霍城县 2026 年支持学前教育发展资金建设项目

工程量答疑

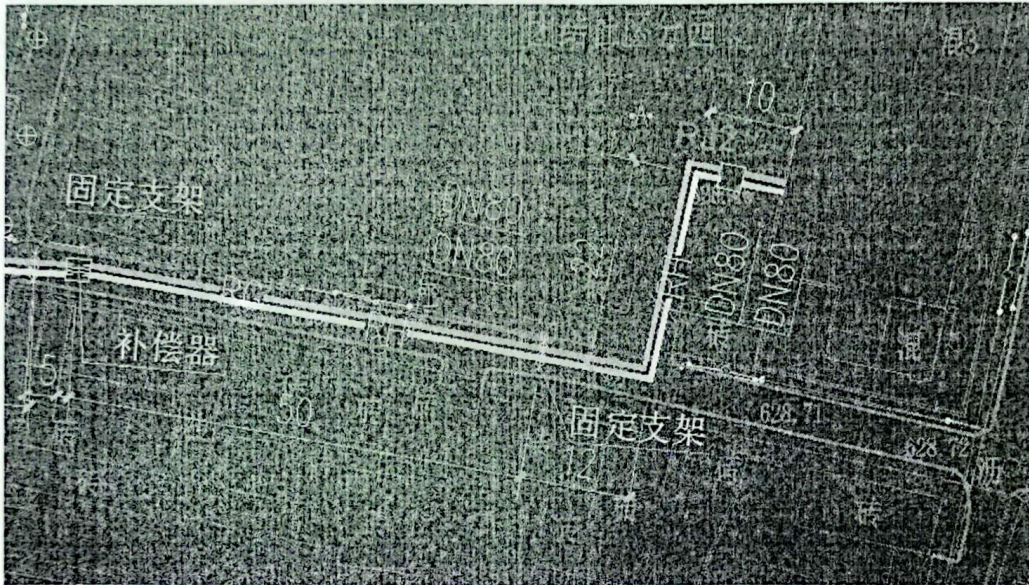
- 4、卫生间地面改造是否整体拆除，整体恢复？卫生间拆除做法？

答：是整体拆除，按图纸做法计入，新 22J01-c28 页-橡地-03(一级)，拆除按地面结合层及砂浆面层考虑。
